NAŠE ZN: 1225/2014 - SSV
VYŘÍZUJE: Ing. Hana Koníčková
TEL.: +420 725 744 197
E-MAIL: konickova@szdc.cz
DATUM: 13.2.2014

Věc: Modernizace trati Hradec Králové – Pardubice – Chrudim, 1. Stavba, zdvoukolejnění úseku Stéblová – Opatovice nad Labem
Dodatečné informace č. 7
Evidenční č. veřejné zakázky (Věstník veřejných zakázek): 377380

Rozměr silniční obrubník:

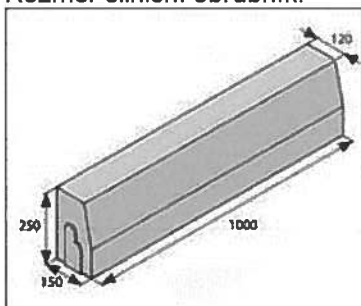
Prosíme o specifikaci rozměrů silničního a chodníkového obrubníku a třídu betonu, do kterého budou uloženy.

Třída podkladního betonu je uvedena v příloze 004 – Vzorové příčné řezy.
